EKE 60.2M Austausch der Touchcontrol ET-Nr. 564525 alt gegen ET-Nr. 531809

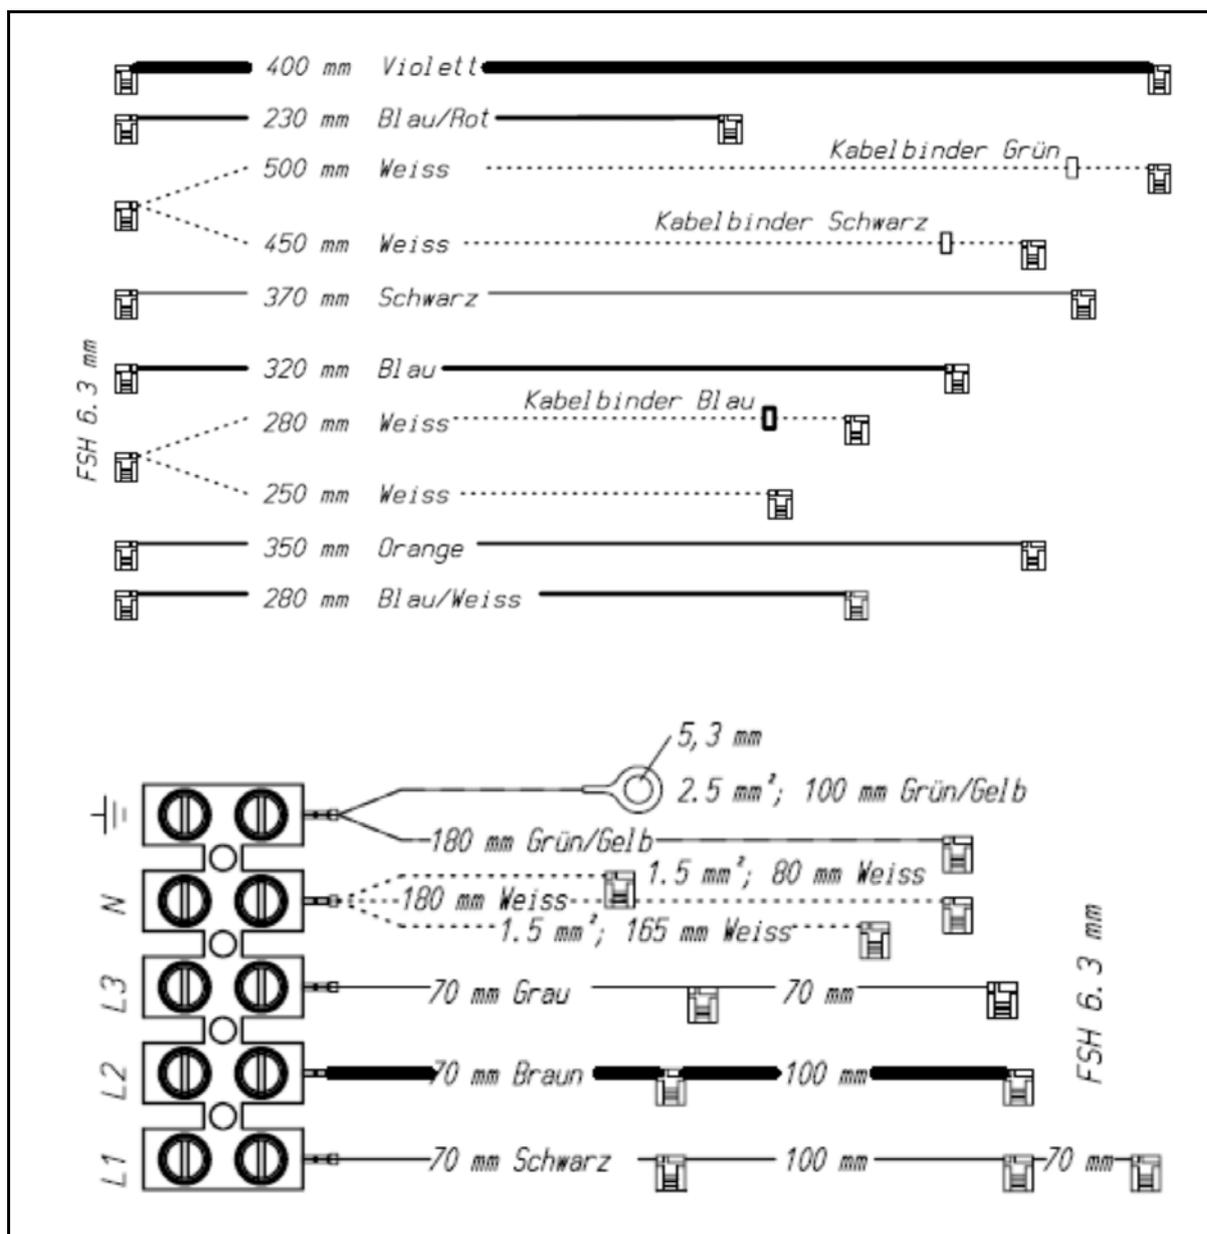
Bei der Touchcontrol (ET-Nr. 531809) wurden die Anschlüsse 30 und 31 geändert, so dass die Kabelanschlüsse zu kurz sind.

Der beiliegende Kabelbaum muss ausgetauscht werden. Nach durchgeführter Reparatur ist eine Prüfung nach VDE 0701 vorgeschrieben.
